原子燃料工業株式会社

原子燃料工業株式会社熊取事業所の核燃料物質の

加工の事業に係る保安規定変更認可申請書

新旧対照表

管理区域、保全区域及び周辺監視区域図

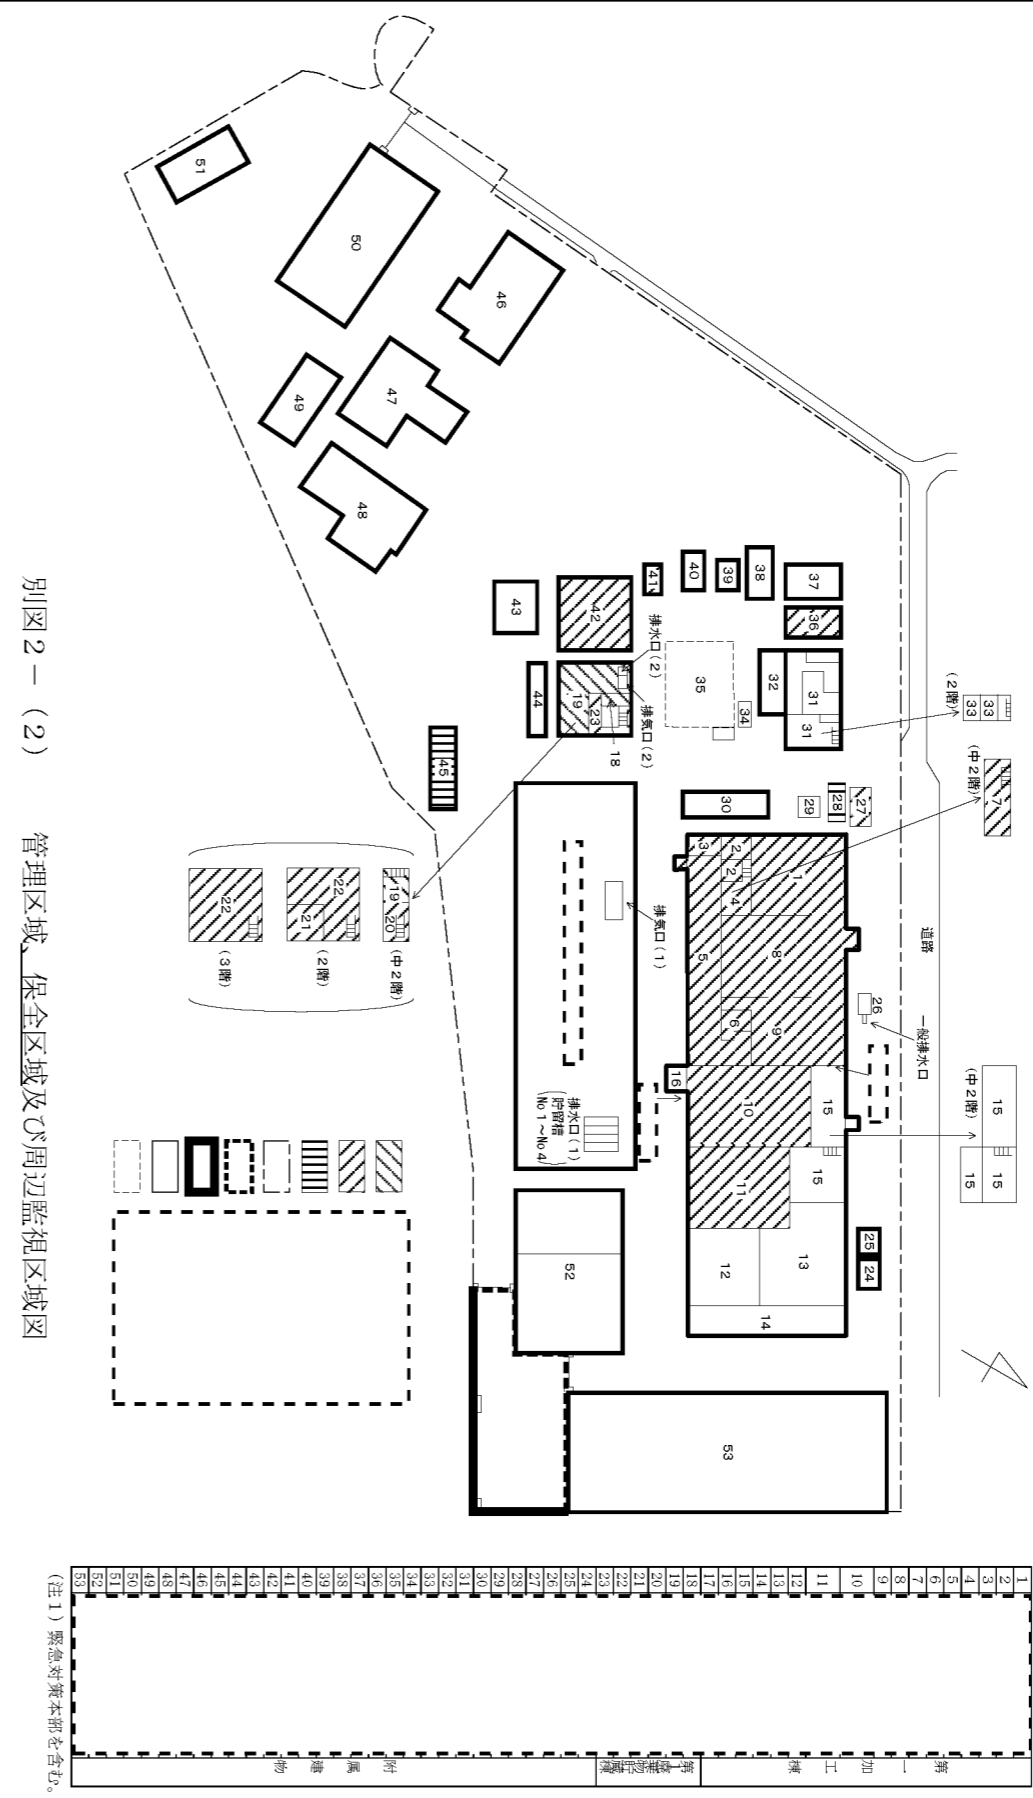
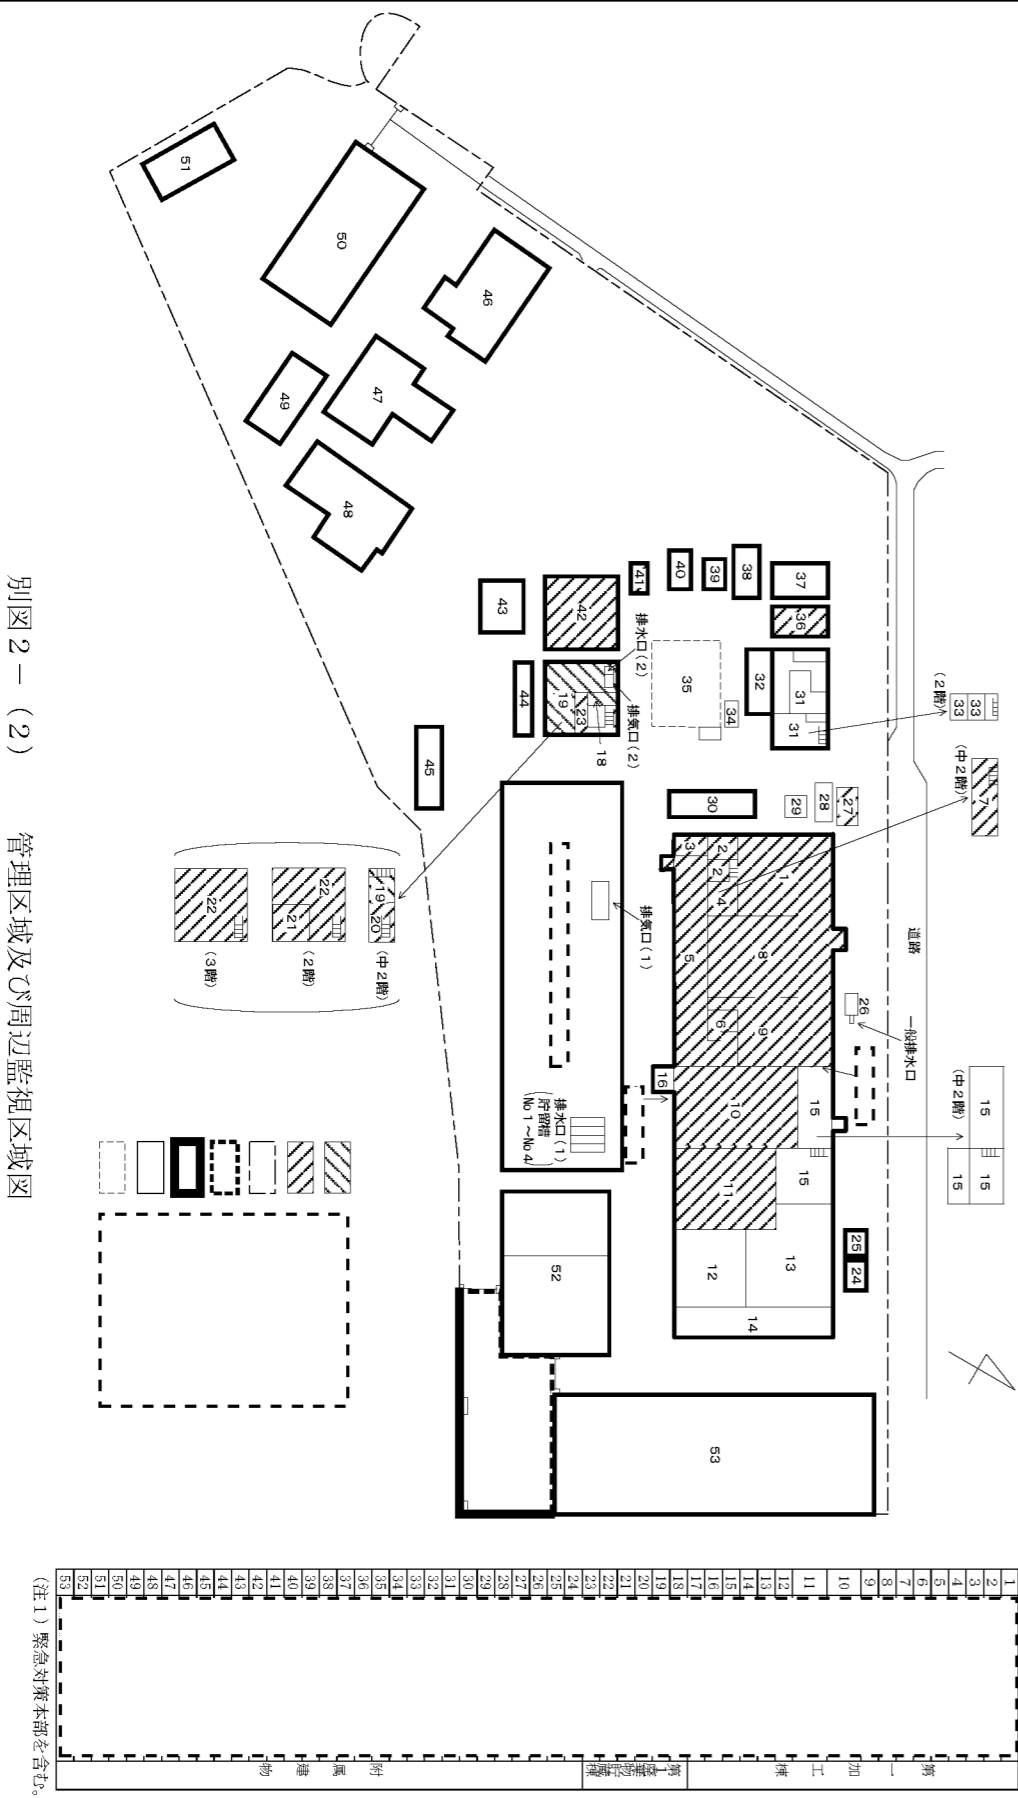
(1)④(チ)
 保全区域に関する事項の追加に伴う記載の適正化。
